改善箇所説明図

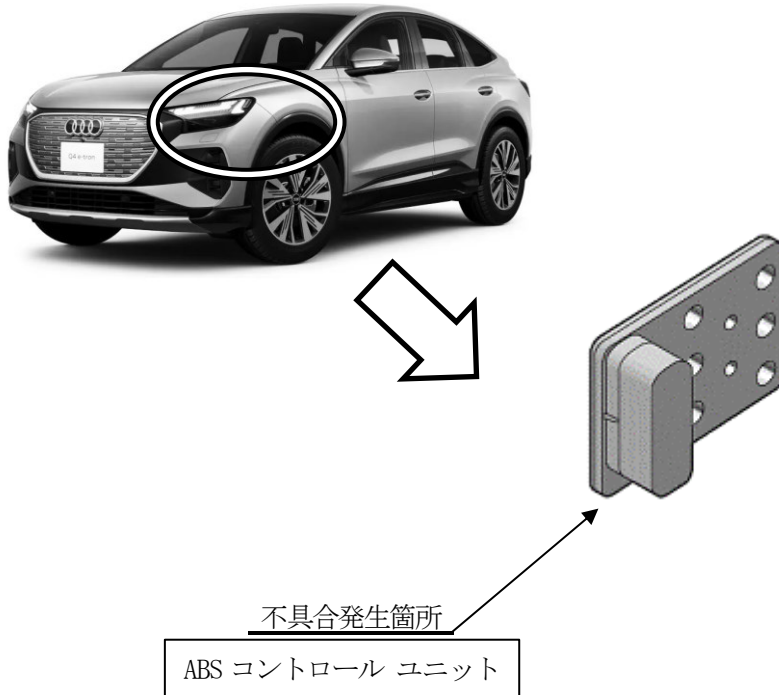
ABS コントロールユニットにおいて、プログラムの設計検討が不十分なため、車両停止時に特定の条件下でトランスミッションのギヤの位置がN(ニュートラル)になるとともに、パーキングブレーキが解除されることがある。そのため、駐車中に車両が動きだすおそれがある。また、ギヤがNになっているにもかかわらず、Pポジションの表示がされたままになり、保安基準に適合しない。

全車両、ABS コントロールユニットを対策プログラムに書き換える。

識別：「454R」と記入したキャンペーンステッカーを車両に貼付する。
